[ID_VIP: 9116] **PROVINCIA DEL SUD SARDEGNA (progetto e collegamento RTN: comuni di Esterzili, Escalaplano e Seui) – PROVINCIA DI NUORO (trasporto aerogeneratori: comune di Tortoli, Porto di Arbatax) - Progetto per la realizzazione di un parco eolico denominato "PARCO EOLICO NURAXEDDU" ed opere connesse, costituito da 29 aerogeneratori, con potenza unitaria di 5,3 MW, per una potenza complessiva di impianto di 153,9 MW - Progetto Definitivo.**

Proponente: Loto Rinnovabili S.r.l.

Parere tecnico istruttorio della Soprintendenza speciale per il PNRR.

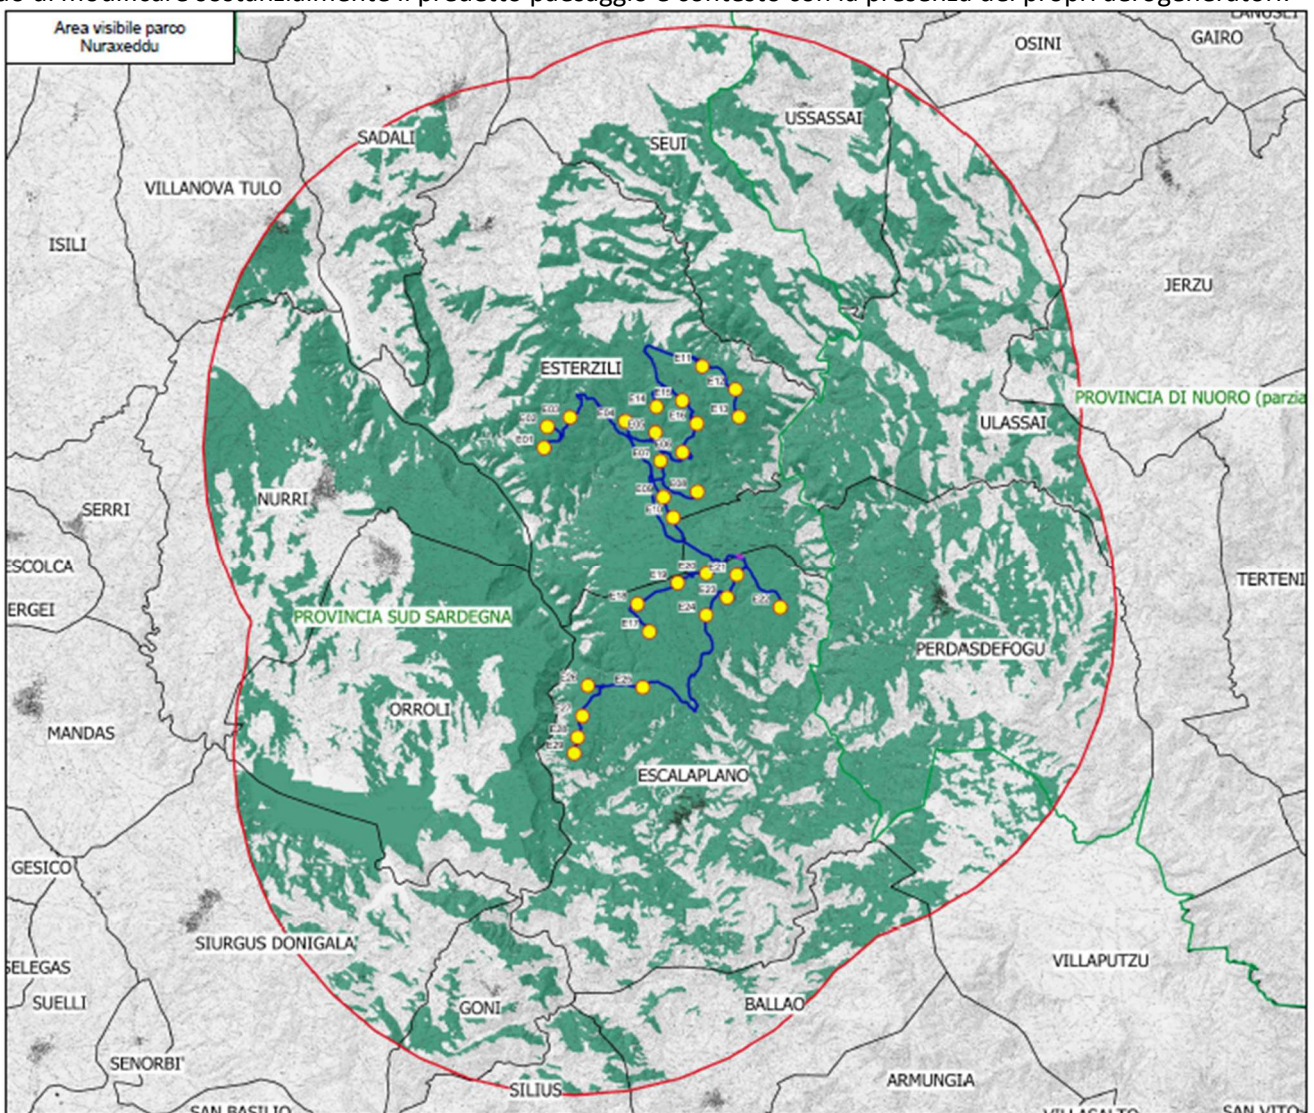
dal notevole impatto su vasti territori (e per i quali risulta estremamente difficile predisporre misure di mitigazione realmente efficaci) rischia di compromettere, se non di far perdere completamente, i valori naturali e culturali del paesaggio che ancora si conservano, rappresentati dagli scenari dell'agricoltura, della pastorizia e da un utilizzo sostenibile e misurato delle risorse del territorio. Si rappresenta infine che, tenuto conto degli impianti eolici già presenti nell'area, per i quali è previsto un ampliamento o il reblading, l'intero territorio del comune di Perdasdefogu si sta trovando letteralmente cinto dalle infrastrutture per la produzione di energia eolica, con ripercussioni sempre più forti sui valori paesaggistici e percettivi. Tra le maggiori criticità rilevate, per ciò che concerne i territori di competenza di questa Soprintendenza, risulta evidente l'impatto che aerogeneratori di tali dimensioni determinerebbero rispetto alla percezioni dei luoghi osservabili dal centro di Perdasdefogu e dalle aree limitrofe, come si può notare degli allegati presentati e soprattutto dall'elaborato ELB12h_Fotoinserimenti le turbine sono ben visibili dall'abitato del paese appena citato e dai punti panoramici immediatamente prossimi confermando quanto detto sopra relativo alla dissonanza dell'inserimento degli elementi tecnologici in un territorio così delicato ...". In merito a tale aspetto, rilevante per la tutela del contesto di giacenza paesaggistico dei beni culturali archeologici presenti, si deve rilevare che gli studi condotto dal Proponente consentono di apprezzare nel particolare come il solo impianto industriale in esame sia già in grado di modificare sostanzialmente il predetto paesaggio e contesto con la presenza dei propri aerogeneratori:
